II/605 a III/2365 Beroun, rekonstrukce silnic - zbývající úsek

Rekonstrukce silnice II/605

o projednání ocenění soupisu prací a ceny stavebního objektu/provozního souboru (SO/PS)
pro všechny skupiny - pro ZBV číslo: 27

SO/Změna v pořadí	101/1
Název SO	Rekonstrukce silnice II/605
Název změny	Zásypy po překopech inženýrských sítí

ULOŽENÍ IS VE VOZOVCE
V MÍSTĚ ODFRÉZOVANÉ VOZOVKY
M 1:20

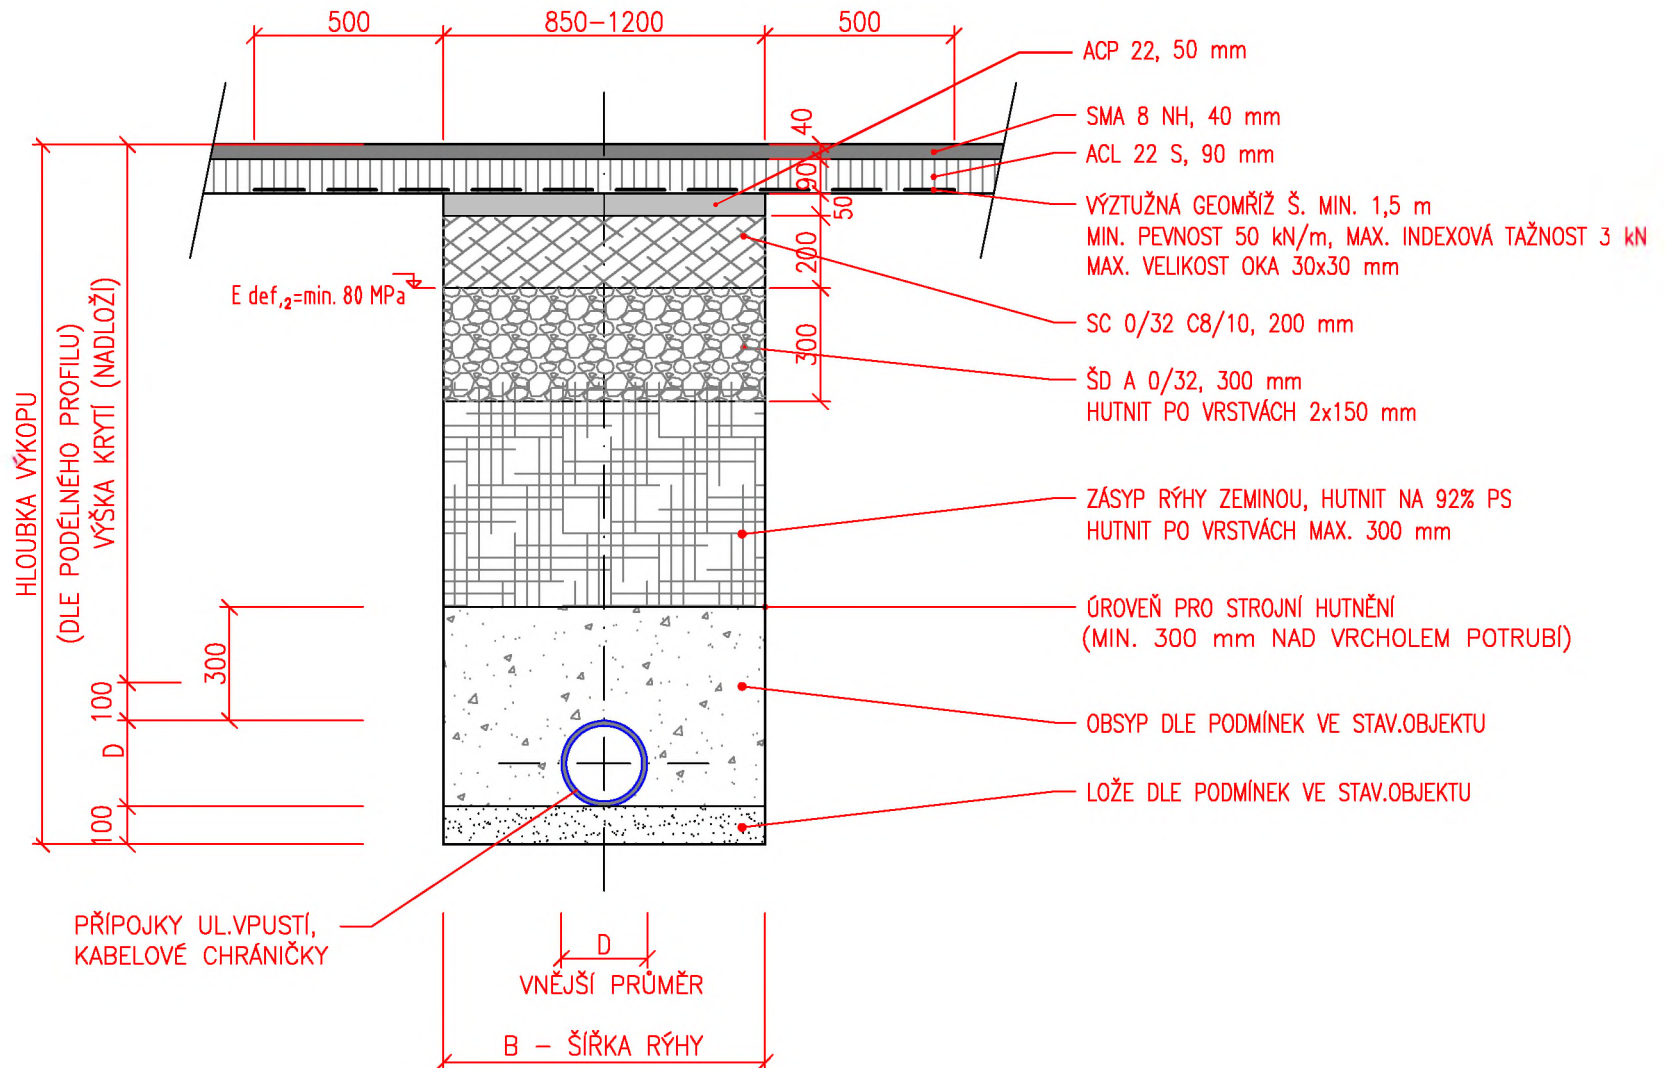
v rámci přípravy realizace objektu SO 101 v roce 2023 byl zjištěn nesoulad mezi soupisem prací a výkresovou částí zadávací dokumentace. Konkrétně se jedná o obnovení konstrukčních vrstev v místech výkopů pro provedení přípojek uličních vpustí dešťové kanalizace SO 302 a SO 303 a dále přechodů vedení kabelů veřejného osvětlení objektů SO 423 a SO 424. Obnovení konstrukčních vrstev je nezbytné pro dokončení stavebních prací objektu SO 101 a ve výkresové dokumentaci jsou tyto práce vyznačeny. Dle našeho názoru však následné obnovení konstrukčních vrstev komunikace nebylo do množství položek soupisu prací objektu SO 101 započítáno. V zadávací dokumentaci dále nebyl uveden vzorový příčný řez skladby komunikace v uvedených místech.

Zhotovitel v příloze tohoto dopisu proto přikládá návrh vzorového řezu skladby komunikace v místě překopů pro napojení uličních vpustí dešťové kanalizace a přechodů kabelového vedení veřejného osvětlení. Dále přikládáme předpokládaný rozsah prací, které v soupisu prací objektu SO 101 schází.

- 1) Odstranění 12 cm balené v ceně SO 101 - není změna.
- 2) Diagnostika konstatuje průměrnou tloušťku 22 cm, nutno odfrézovat 10 cm v oblasti rýh.
- 3) Nutno odstranit konstrukční vrstvy v oblasti rýh na úroveň pláň.
- 4) Proběhne výstavba inženýrských sítí - v ceně objektů 300 a 400 řady - není změna.
- 5) Dojde k doplnění konstrukčních vrstev dle schváleného vzorového řezu (viz. příloha).
- 6) Překrytí rýh geomříží - cena je v SO 101 - upraví se výměra - změna.
- 7) Postřiky a asfaltové vrstvy - v ceně SO 101 - není změna.

V rámci přípravy realizační dokumentace RDS objektu SO 101 došlo k aktualizaci a upřesnění podkladů zadávací dokumentace. Autorský dozor doplnil vzorový příčný řez a stanovil skladbu vozovky v místech překopů pro inženýrské sítě, která v zadávací dokumentaci nebyla specifikována.
